MUSEIBYRÅN

BESIKTNINGSRAPPORT

Ärende : Ombyggnad av Kumlinge kyrkogård.

Anläggning : Kumlinge kyrka

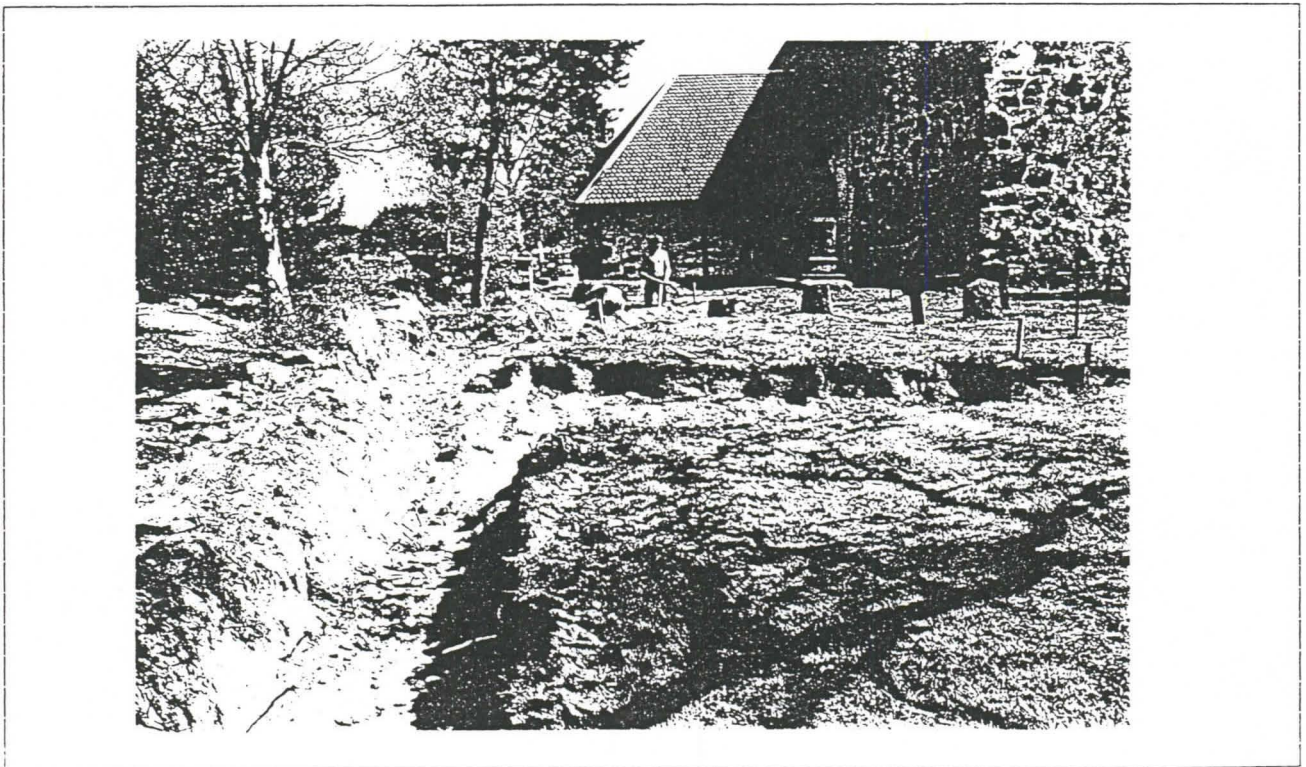
En häck hade avlägsnats
längs kyrkogårdsmuren.
Grävningen hade inte skadat
arkeologiskt känsliga lager.
Södra muren.

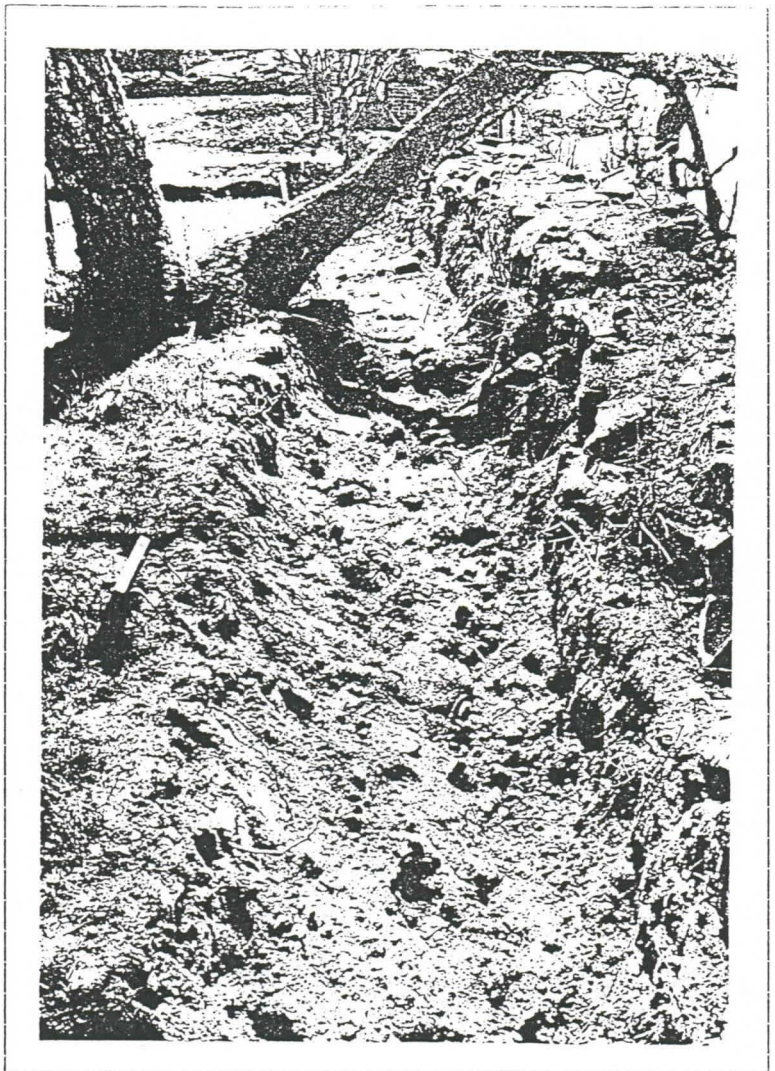
Grävningen längs den norra muren.

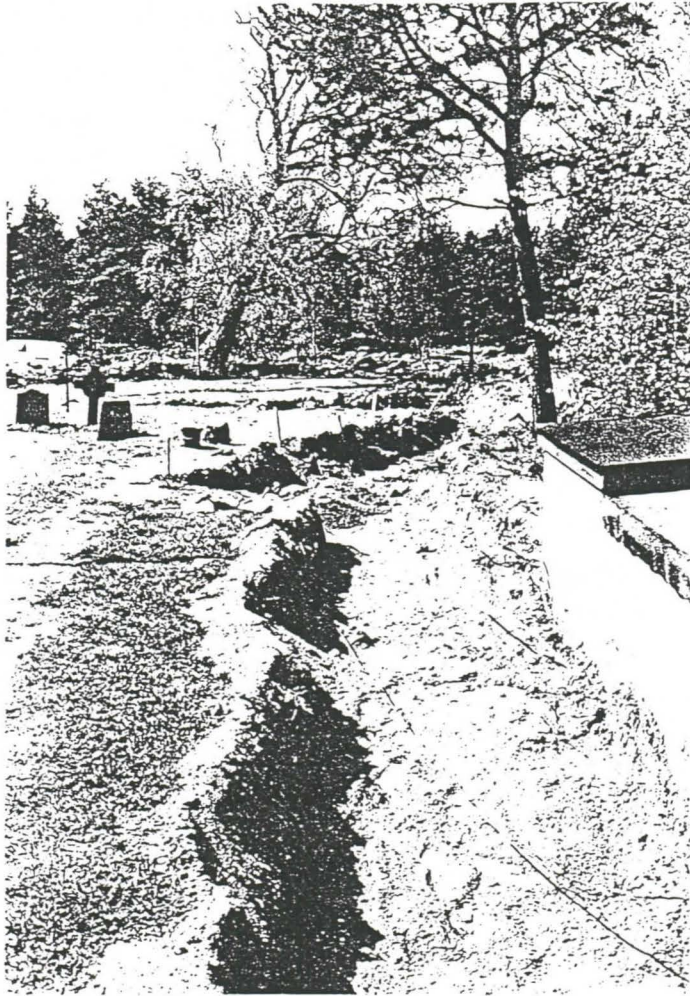
Grävningen vid den norra muren.
Bilden tagen vid pannrummet, mot
väster.

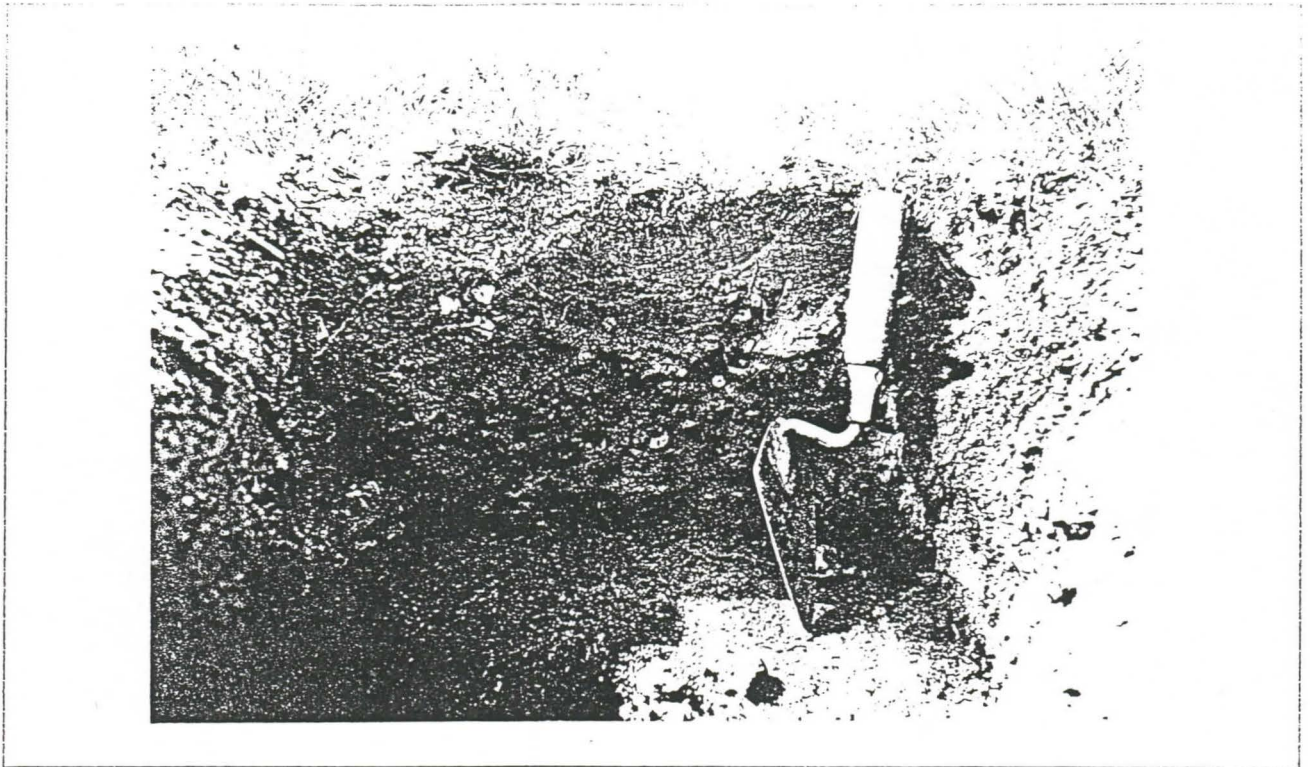
Den nya gången till kyrkogårdens östra del kan anläggas enligt ursprungliga planer. I detta tillstånd för vattendammen kan ses måste arkeologiska undersökningar genomföras

Stratigrafin i provgropen vid kyrkans ingång. Söderom kyrkans ingång, där en rund stenlagd plan kommer att anläggas ligger berget mycket grunt. Det översta jordlagret har påförts när gräsmattan anlades.
